Broj: JN-OP-1920-8/2022

PREDMET: Pojašnjenje tenderske dokumentacije

U sjedištu Ugovornog organa dana 26.01.2023. godine, pod brojem protokola: JN-OP-1920-7/2022, zaprimljen je Zahtjev za pojašnjenje tenderske dokumentacije, u postupku javne nabavke JN-OP-1920/2022- Rezervni dijelovi za energetske transformatore, dostavljen od strane privrednog subjekta ELCOM d.o.o. Tuzla, u kome se traže sljedeća pojašnjenja:

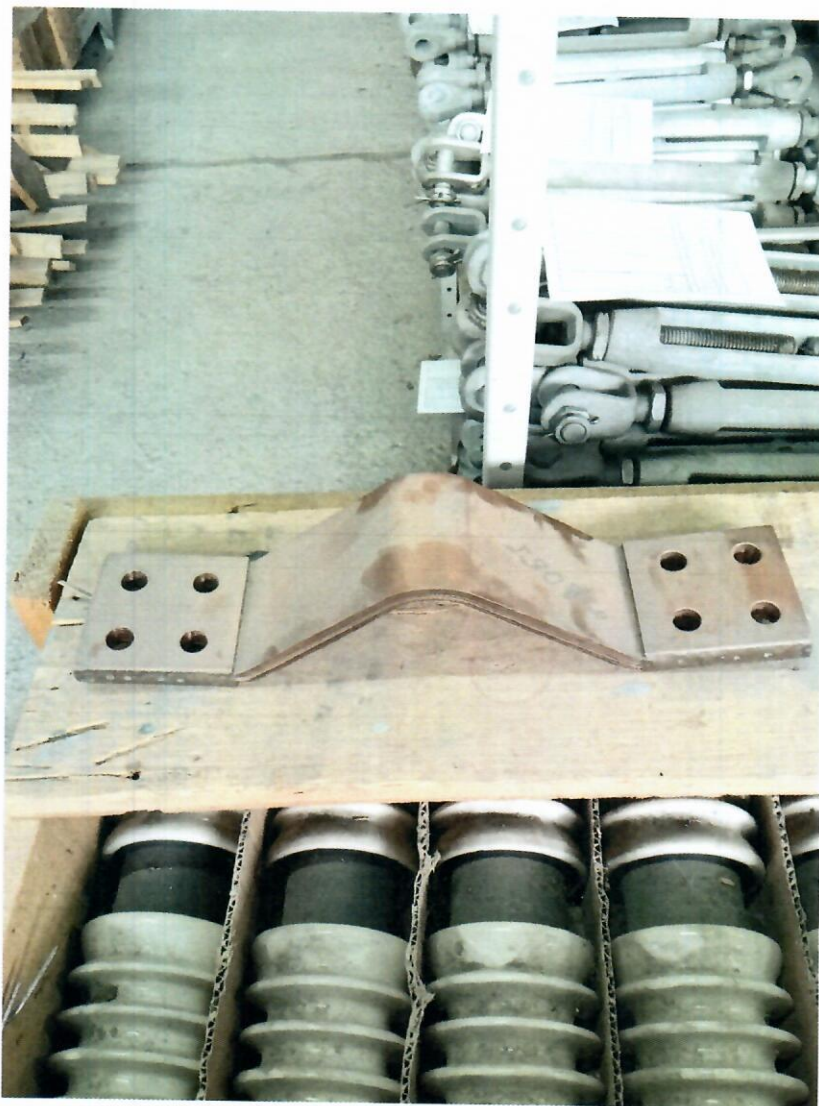
„ Kako bi adekvatno pripremili našu ponudu, molimo Vas da nam dostavite detaljniju specifikaciju/tehničke nacрте za pozicije:

1.7 Dilataciona veza (Cu pletenica) za vezu sa provodnog izolatora na bakarnu sabirnicu,

1.8. Dilataciona veza (Cu pletenica) za vezu sa provodnog izolatora na bakarnu sabirnicu,

1.9. Dilataciona veza (Cu pletenica) za vezu sa provodnog izolatora na bakarnu sabirnicu. “

Svi relevantni tehnički podaci za navedene stavke su dati u tehničkoj specifikaciji (nazivni napon, nazivna struja i dužina fleksibilne veze).

Napominjemo samo da tražene fleksibilne veze mogu biti u vidu pletenog ili lameliranog bakra sa minimalno dvije rupe na oba kraja za vijak M12.

U nastavku dostavljamo sliku:
